Profil zu hoch!?

Untenstehende Skizze zeigt ein C-Profil das nicht "standartmässig" abgekantet werden kann. Einer der hohen Schenkel kollidiert mit dem Oberwerkzeug (Stempel)

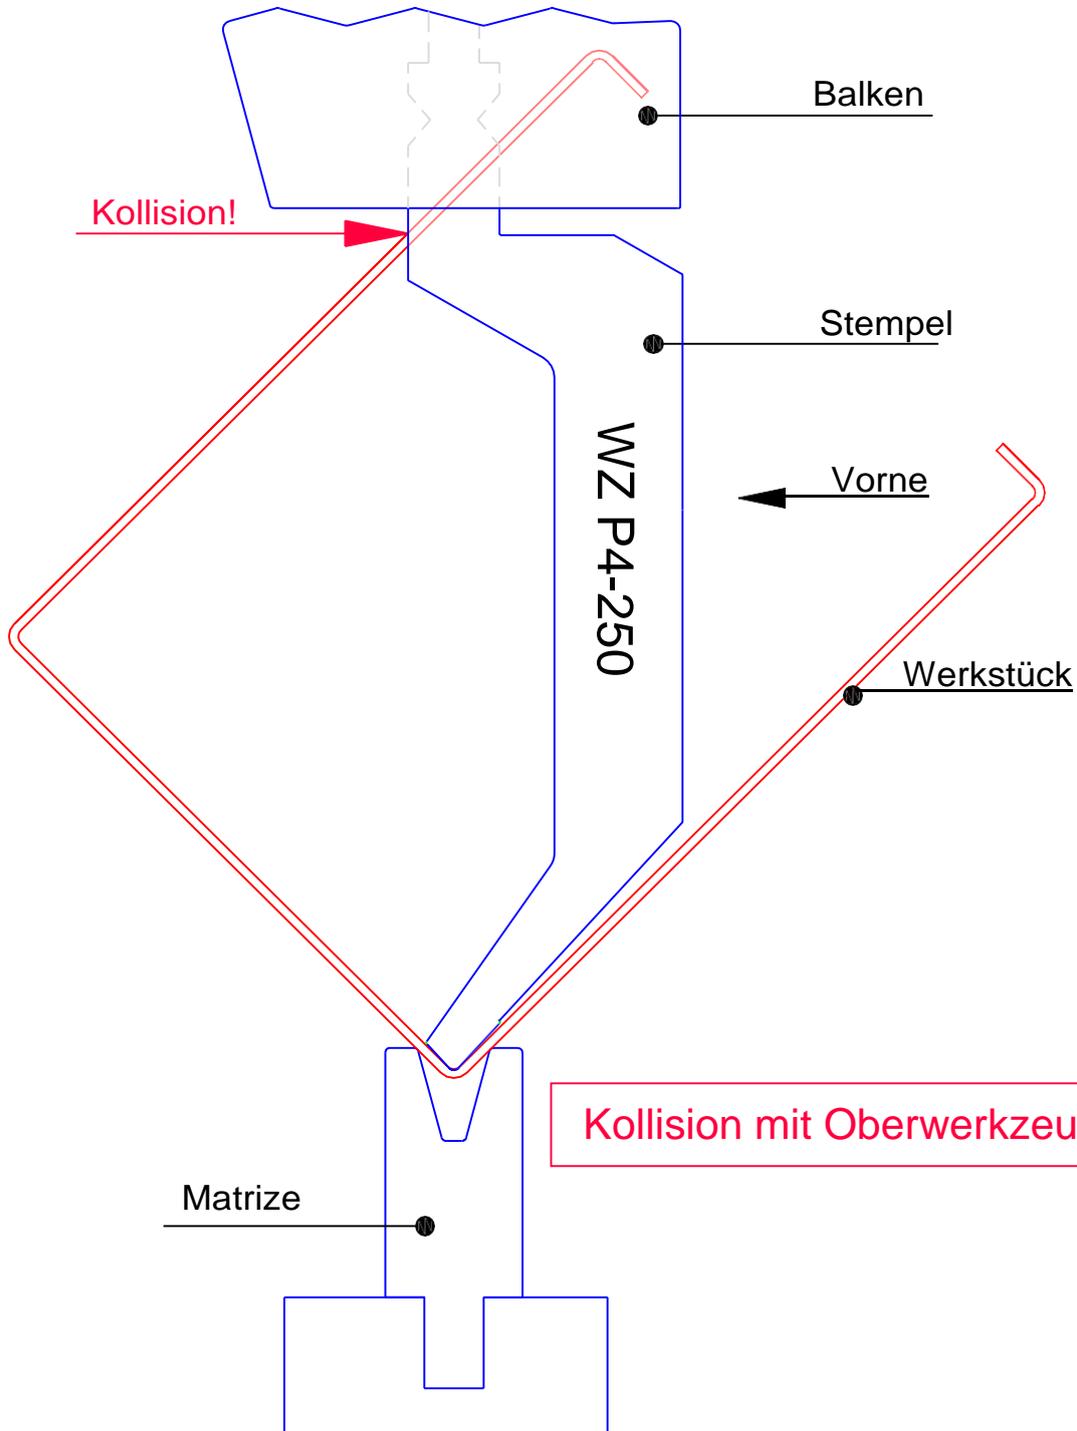
Kollision mit Oberwerkzeug

in diesem Fall gibt es zwei Möglichkeiten:

1. Anpassung der Masse gem. Abkantdiagramm
2. "Hilfsbug" anwenden (erhöhter Aufwand)
